Gemeinde Tutzing

NIEDERSCHRIFT ÜBER DIE ÖFFENTLICHE SITZUNG DES BAU- UND ORTSPLANUNGSAUSSCHUSSES

Sitzungsdatum: Dienstag, 19.12.2023
Beginn: 17:12 Uhr
Ende: 19:20 Uhr
Ort: Sitzungssaal, Rathaus Tutzing

TOP 3 3. Änderung Bebauungsplan Nr. 39 „Verla-Pharm | Johannispark, Behandlung der eingegangenen Stellungnahmen; Billigungsbeschluss

Tabelle 3: Belegungsprogramm der Bahnstrecken 5453 und 5504 im Bereich des Plangebiets (Prognose 2030)

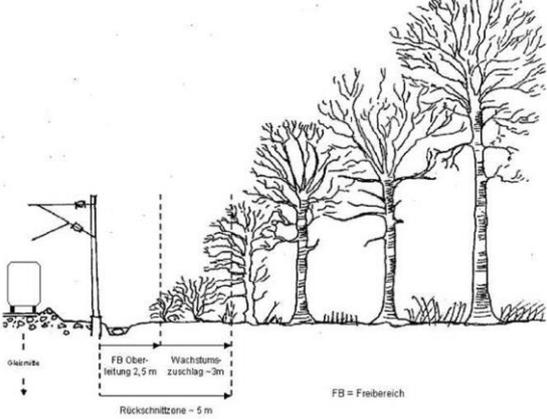
Wir möchten jedoch darauf hinweisen, dass in der Anlage „...schalltechnische Untersuchung“ im Abschnitt 4 Belegungsprogramm nach unserer Ansicht verkehrte Annahmen aus der aktuellen Zugzahlenprognose beschrieben sind. Es handelt sich dabei um die markierten Bereiche im nachfolgenden Bildausschnitt.

Der Anregung wird gefolgt, die Korrekturen werden entspr. eingearbeitet.

- im Abschnitt 4, 1. Absatz:
*„Im Bereich westlich des Plangebiets verlaufen die beiden (in diesem Bereich jeweils eingleisigen) Bahnstrecken Nrn. 5453 und 5504, die im Bestand **als auch künftig** sowohl für den Regional- als auch den Fernverkehr genutzt werden.“*

- im Abschnitt 4, 2. Absatz:
*„Das Belegungsprogramm der Bahnstrecken wurde ~~aus~~ **aus** der aktuellen Zugzahlenprognose des Bundes für das Jahr 2030 entnommen (Stand: KW35/2021, [6]). Demnach werden die Strecken im Prognosejahr **ausschließlich hauptsächlich** für den Personennahverkehr (Regionalbahn), **als auch gelegentlich für den Schienenpersonenfernverkehr (ICE)** genutzt. Für das östlich der Strecke 5504 verlaufende Abstellgleis ist im Prognosejahr 2030 keine ~~reguläre~~ **reguläre planmäßige** Nutzung vorgesehen.“*

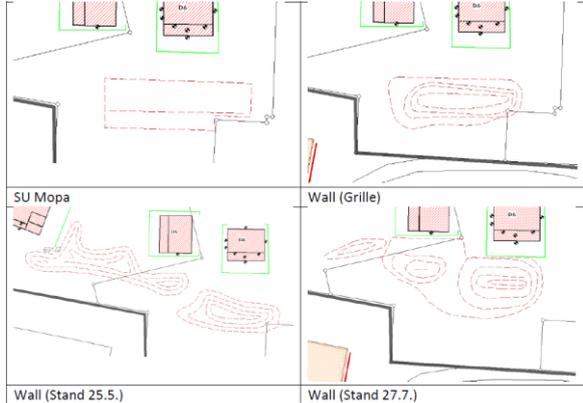
<p>Sportplatz: Bei den Spitzenpegeln fehlt die Berechnung von Schiedsrichterpfeifen auf dem Hartplatz. Gemäß Seite 34 werden für den Schallleistungspegel nach VDI 3770 die Schiedsrichterpfeife angesetzt, daher müssen diese auch zur Beurteilung der Pegelspitzen betrachtet werden.</p>	<p>Es wurde ergänzend geprüft, ob sich kurzfristige Geräuschspitzen in Form von Schiedsrichterpfeifen auf dem Hartplatz und „lautes Schreien“ auf dem Rasenplatz schalltechnisch ungünstiger auswirken als die im Schallgutachten geprüfte Situation (Schiedsrichterpfeiff Rasenplatz, lautes Schreien Hartplatz).</p> <p>Bei diesem Ansatz der Geräuschspitzen werden durch den auf dem Hartplatz angesetzten Schiedsrichterpfeiff</p>

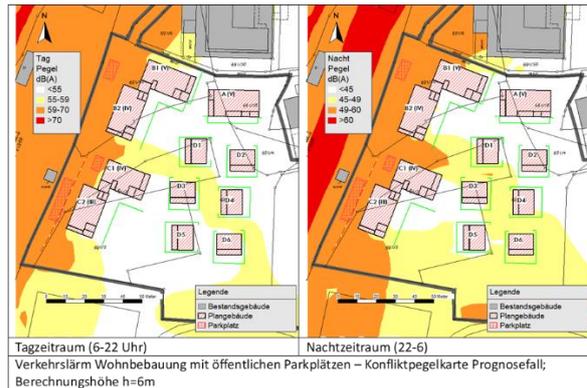
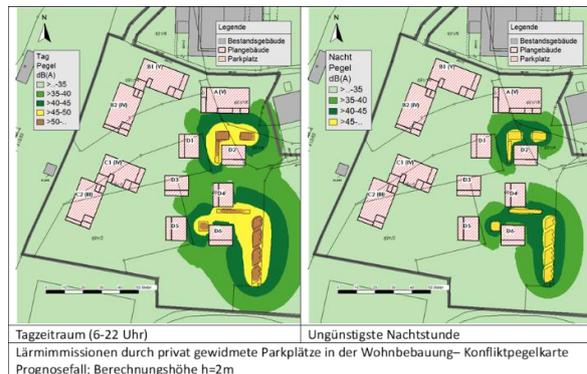
Es wird empfohlen, auch die im WA festgesetzten Stellplätze schalltechnisch untersuchen zu lassen. Stellplatzimmissionen, die Wohnungen zuzurechnen sind, gehören zwar gewissermaßen zu den üblichen Alltagserscheinungen. Allerdings können im Einzelfall unzumutbare Belästigungen oder Störungen entstehen, wenn sich, wie im vorliegenden Fall, alle durch das Parken hervorgerufenen Geräusche an einer Stelle konzentrieren (Stellplätze direkt neben Haus D4 und gegenüber von Haus D6).

Innerhalb des Wohngebietes sind oberirdische Kfz-Stellplätze geplant. Dabei sind aufgrund der Nutzung der Stellplätze aus schalltechnischer Sicht die Besucherstellplätze von den privaten Nutzungen zugeordneten Stellplätzen zu unterscheiden. Die Besucherstellplätze sind allgemein nutzbar und werden in der Regel nicht verstärkt in den sensiblen Nachtzeiten genutzt. Die Besucherstellplätze werden aufgrund ihrer Nutzung wie öffentliche Stellplätze bewertet.

Die 16 Besucherstellplätze im westlichen Teil der Wohnbebauung wurden nach RLS-19 untersucht und nach 16.BImSchV bewertet. Dabei ergeben sich keine relevanten Auswirkungen.

Die Geräusche der 22 privaten Nutzungen zugeordneten Stellplätze im östlichen Teil der Wohnbebauung sind zwar auch im Wohngebiet sozialadäquat und hinzunehmen, wurden vorsorglich jedoch schalltechnisch nach Parkplatzlärmmstudie untersucht und orientierend nach TA Lärm bewertet, um etwaige Nutzungskonflikte zwischen einzelnen Bewohnern entgegen zu wirken. Nachts können dabei Überschreitungen des Beurteilungspegels und des Spitzenpegelkriteriums auftreten. Um mögliche Nutzungskonflikte zu vermeiden, wird empfohlen beim Bauvollzug auf ein ausreichendes Schalldämm-Maß der Außenbauteile und eine fensterunabhängige Belüftung für nachts schutzbedürftige Räume (Schlaf- und Kinderzimmer) im Einwirkungsbereich der privaten Stellplätze zu achten.
